伊賀市庁舎の改修について

伊賀市庁舎は、1964年の竣工以来、50年を経過しています。新市庁舎の建設を前提にして、現市庁舎の保存活用を計画するにあたり、改修すべき要点を概観し、その解決策、概算費用を求めました。登録有形文化財に登録することを視野に入れると外観の保存を考慮する必要があります。

以上、伊賀市庁舎の改修について検証結果を報告します。

近代建築保存技術研究室

3) 耐震強度

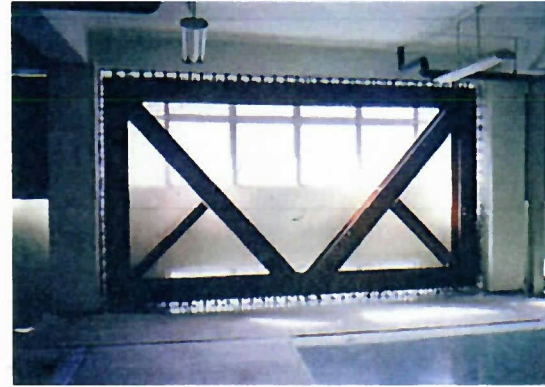
耐震診断の結果を拝見しますと、2階部分の耐震性が低いことが指摘されています。これは壁が少なく地震に対する抵抗力が低いことが原因です。そのほか、一部の柱がせん断破壊しやすい形状（短柱）を有していることも問題になっています。

鉄筋コンクリートの壁を多数増設することは、使い勝手を損なうこととなりますので、1枚あたりの強度が高い枠付鉄骨ブレースを使うことで枚数を減らすとともに開放感も付け加えるのがよいと考えられます。最近、ゼネコン各社新しい機能を付加した耐震壁を開発していますので、提案していただくのもよいでしょう。

せん断破壊しやすい柱については、せん断破壊しにくくなるよう炭素繊維などを巻き付けて補強すること、柱と壁の間にスリットを入れて柱が変形しやすくすることで対応できます。
